Datum izdaje: 6. sept. 2023**Referenca za reklamacijo:** REC687**Vrsta ukrepa:** prilagoditev naprave**Podrobnosti o zadevnih napravah:**

Ime naprave	Kataloška številka	GTIN
RX Daytona Plus (z ionsko selektivno elektrodo (ISE))	RX4040	05055273207774
RX Daytona Plus (brez ISE)	RX4041	05055273207781
RX Imola	RX4900	05055273206104
RX Modena	RX9000	05055273214963
RX Monaco	RX5000	05055273207750

Razlog za ukrep:

Rx Imola:

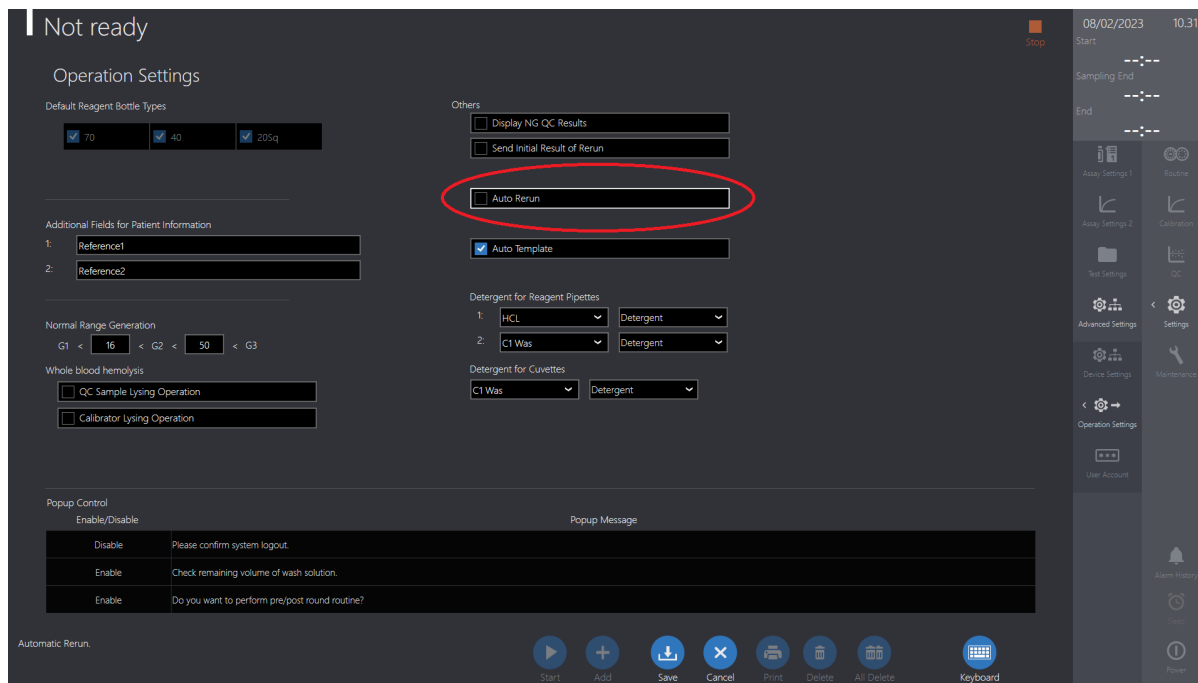
Prepričajte se, da to polje ni označeno.
